**Forum mondial de l'harmonisation
des Règlements concernant les véhicules**

Groupe de travail de l'éclairage et de la signalisation lumineuse

Règlement n° 7 (Feux de position, de stop et d'encombrement)**Proposition de complément 22 à la série 02 d'amendements
au Règlement n° 7 (Feux de position, de stop
et d'encombrement)****Communication de l'expert de la Chine***

Paragraphe 6.2.3, modifier comme suit:

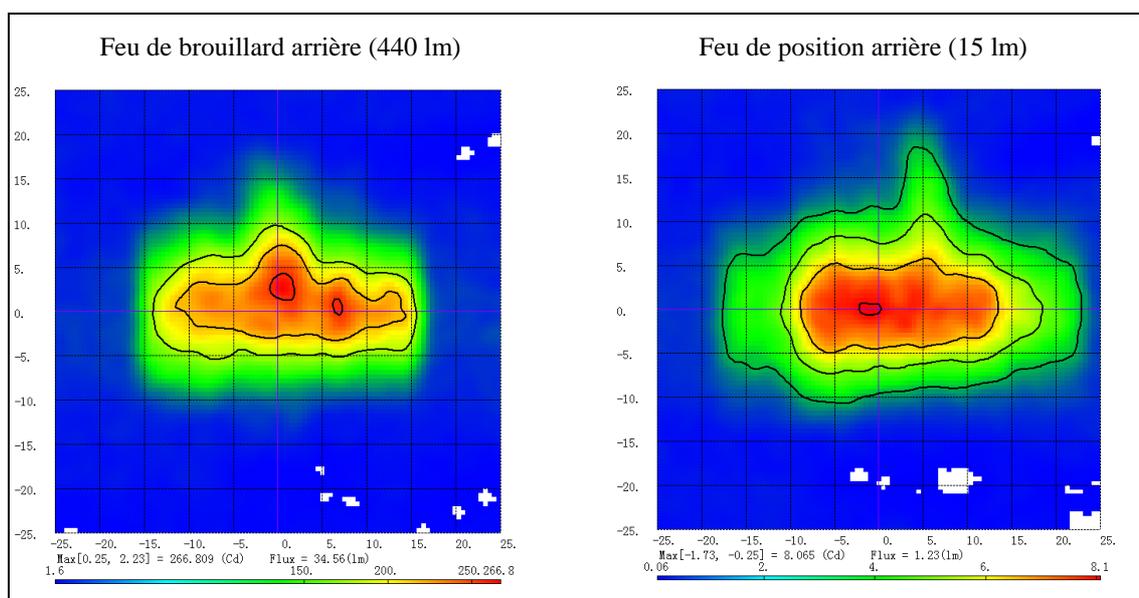
«6.2.3 Toutefois, une intensité lumineuse de 60 cd est admise pour les feux de position arrière mutuellement incorporés avec des feux de stop **ou des feux de brouillard arrière** (voir par. 6.1.3 ci-dessus), au-dessous d'un plan formant un angle de 5° vers le bas avec le plan horizontal;».
